COMUNE DI AREZZO

OGGETTO:

Adozione, ai sensi degli articoli 111 e 119 della legge regionale n. 65/2014, della variante al comparto n. 1 del piano di recupero della zona B3/T5 in località Pontenuovo, oggi ATPA 14_06 del regolamento urbanistico, con contestuale rettifica dell'errore materiale, ai sensi dell'articolo 21 della legge regionale n. 65/2014, contenuto nel regolamento urbanistico vigente e nel piano operativo adottato (P.U. 8/2021)

Relazione, estratti cartografici e certificazione
responsabile del procedimento

PIANO OPERATIVO ADOTTATO - STATO ATTUALE

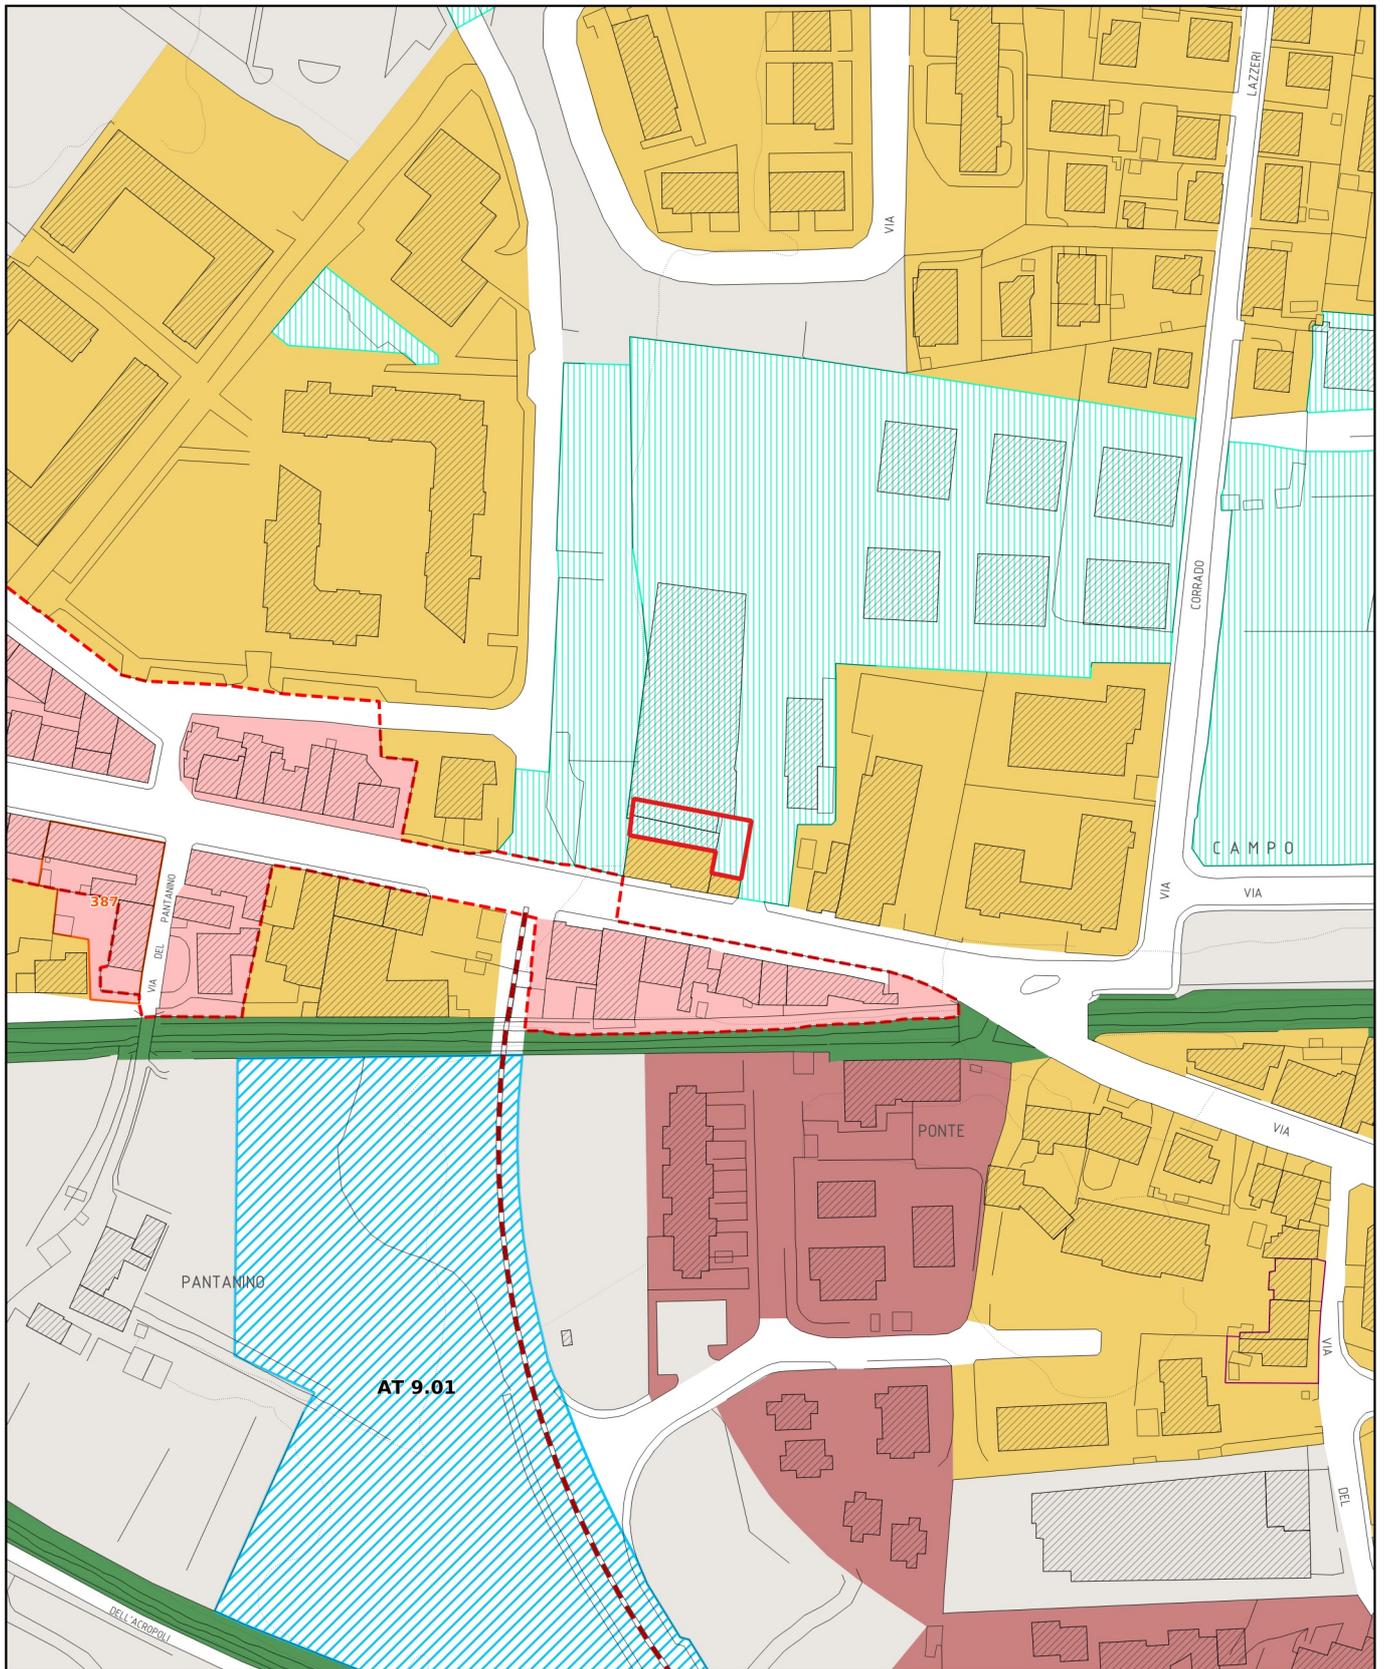
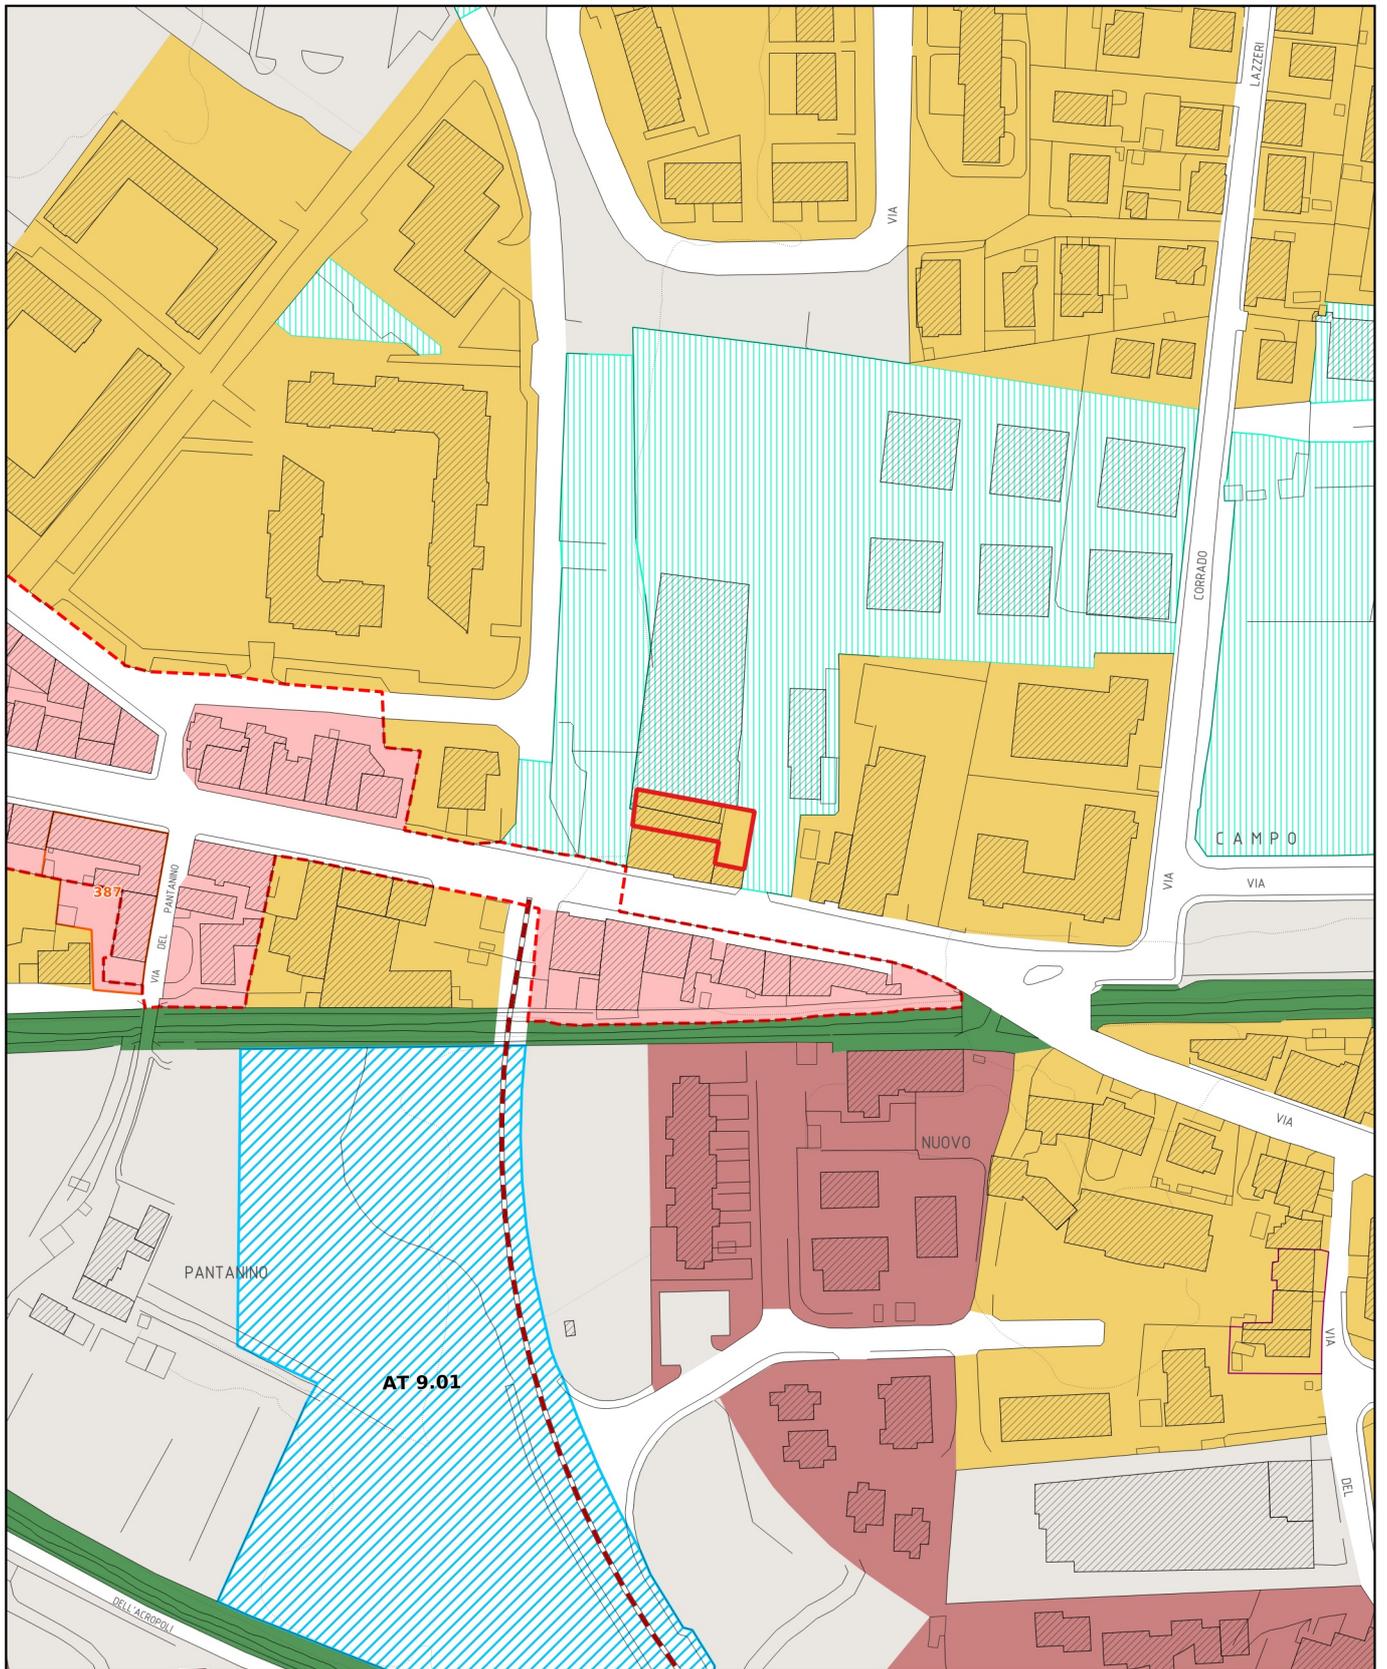
- tavola E2.1 del PO adottato, AMBITI DI APPLICAZIONE DELLA DISCIPLINA DEI TESSUTI EDILIZI E DEGLI AMBITI DI TRASFORMAZIONE: modifica della parte "piani Attuativi vigenti e programmi in corso" e trasformazione in "ambiti a media trasformabilità non specializzati della mixitè urbana";

PIANO OPERATIVO ADOTTATO - STATO ATTUALE

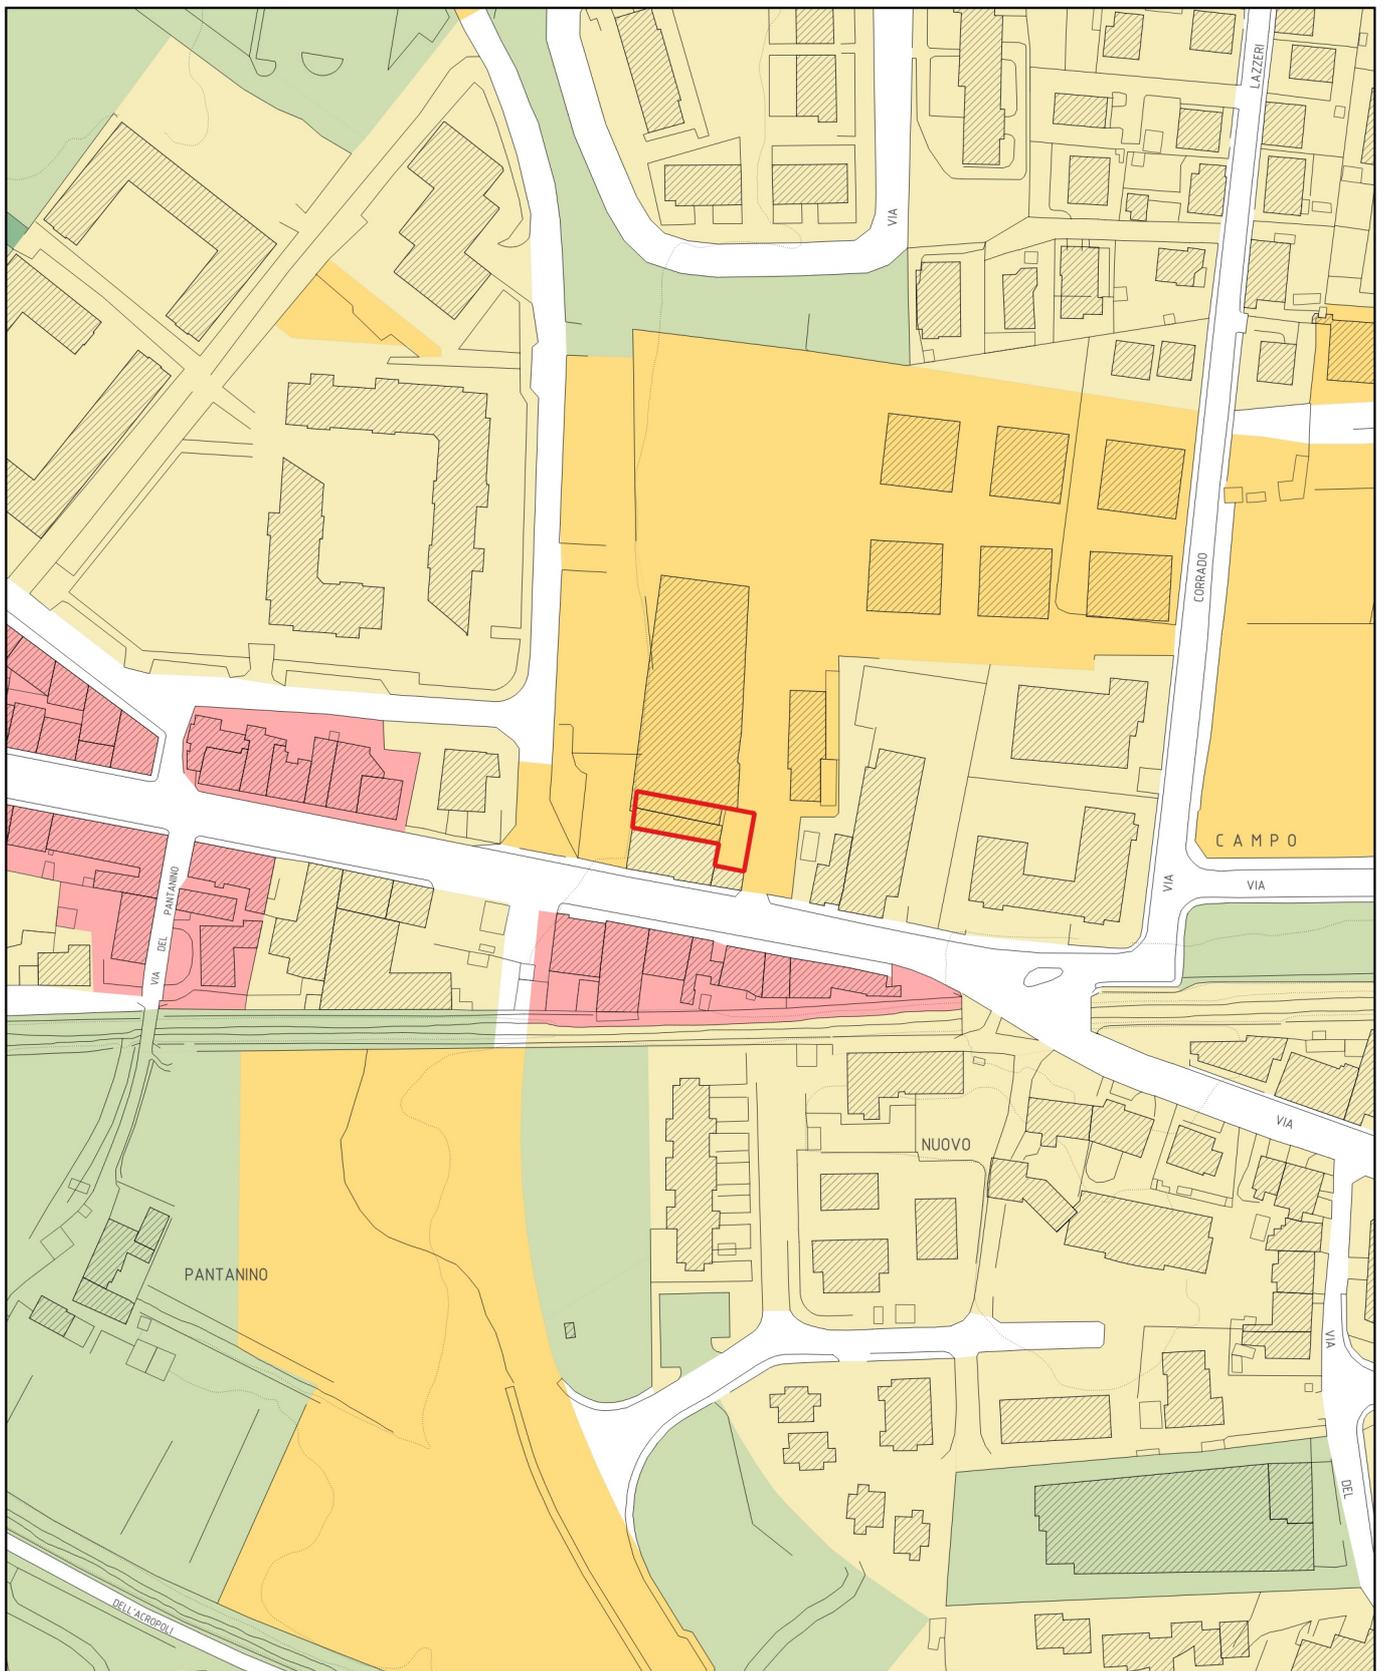
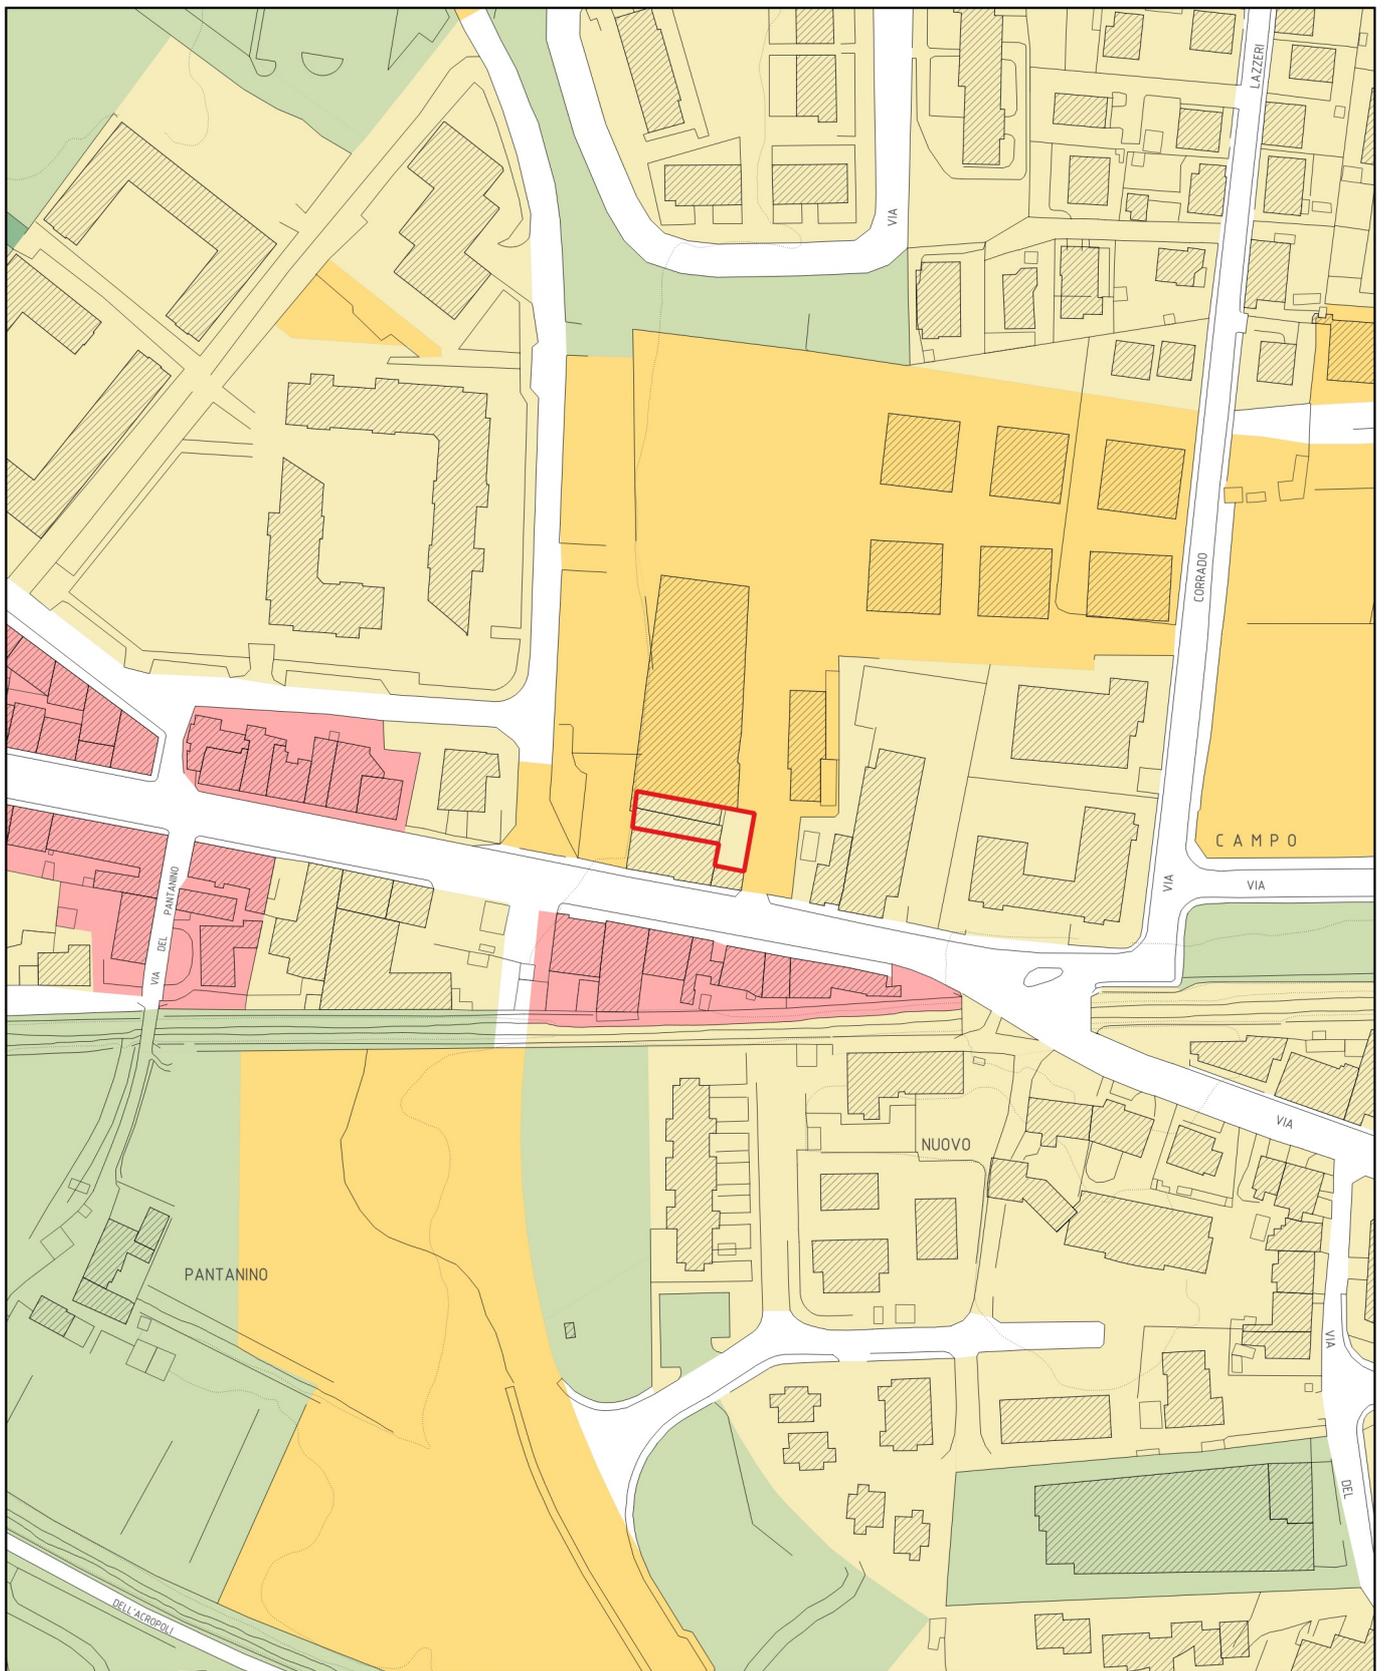
- tavola E4 del PO adottato, ZONE TERRITORIALI OMOGENEE - DECRETO INTERMINISTERIALE 1444/68: modifica della parte interessata classificata in "Zone territoriali omogenee C" e trasformazione in "Zone territoriali omogenee B";
